代表的な質問事項

1. 前提条件(設計の与条件)

基本計画から実施計画のまとめの間で「卸と仲卸の場所が変更」

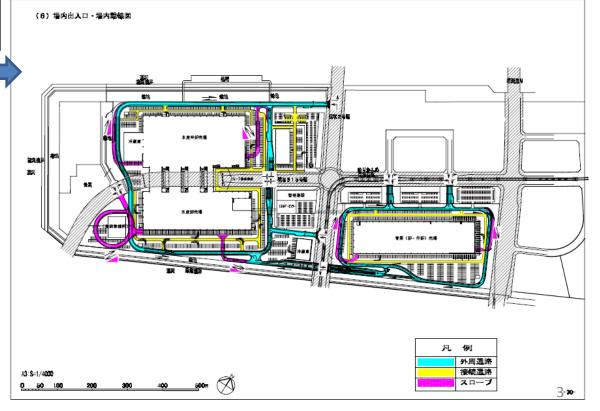
基本計画では、水産仲卸 が7街区にあり、6街区の 水産卸、5街区の青果の 中間にあった。

実施計画のまとめでは、 水産仲卸が6街区、水産 卸が7街区となり、次の事 項が課題。

- ①水産と青果の買い回り
- ②桟橋の活用
